ZP-9/2019/3
ROiSO.271.13.2019.DMA

Dot.: postępowania o udzielenie zamówienia publicznego w trybie przetargu nieograniczonego nr ZP-9/2019 pod nazwą „Projekt i budowa przedszkola miejskiego w Smlnicy”.

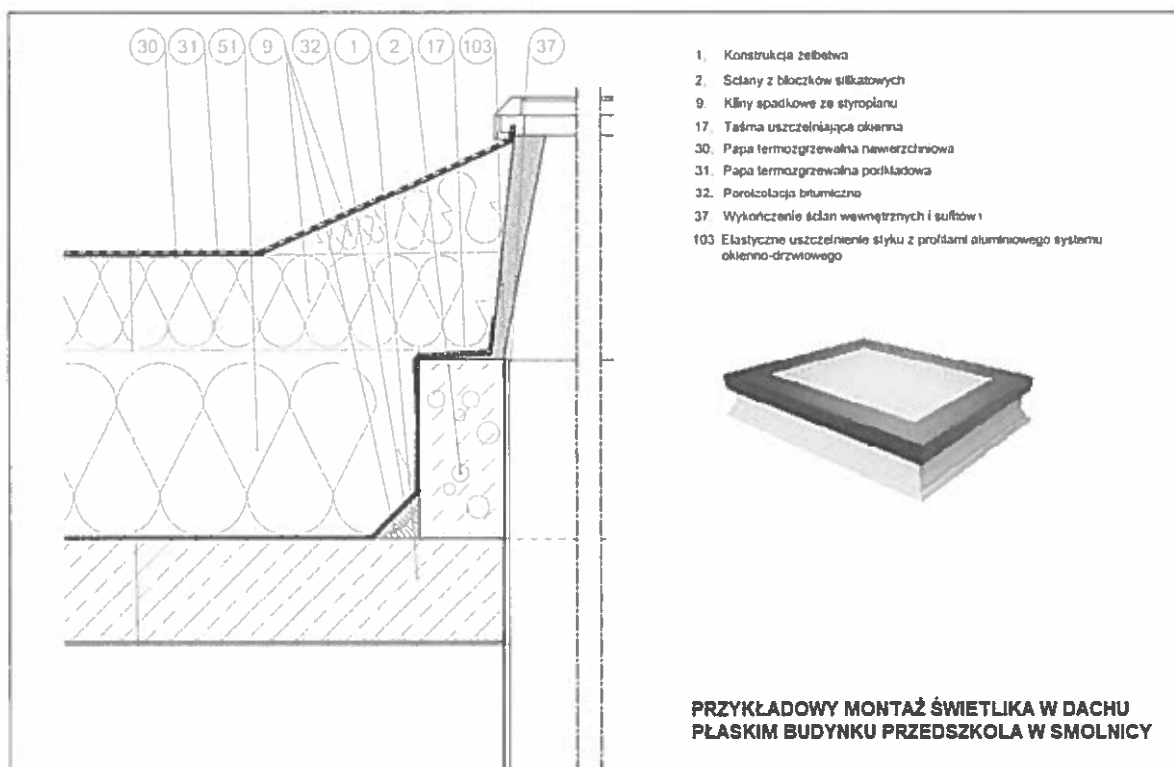
Prosimy o wydanie szczegółowych rysunków technicznych odnośnie świetlików dachowych - przekroju dachu w miejscu ich montażu. Na podstawie wystosowanej dokumentacji nie posiadamy wystarczających danych do otrzymania oferty cenowej na dostawę świetlików od producentów.

Świetliki dachowe płaskie o wymiarach 1x1 m² (światło otworu w stropie) przeznaczone do budownictwa pasywnego, nieotwieralne, szyba zespolona energooszczędna (pakiety 3-szybowe) ze szkłem bezpiecznym hartowanym, laminowanym od wewnątrz, $U_g=0,5$ W/m²K, *współczynnik przenikania promieniowania słonecznego ok. $g=0,35$* . Współczynnik przenikania ciepła dla całego świetlika $U \leq 0,8$ W/m²K. Konstrukcja i montaż eliminujący mostki cieplne. Kolor biały. Montaż świetlika w warstwie ocieplenia.
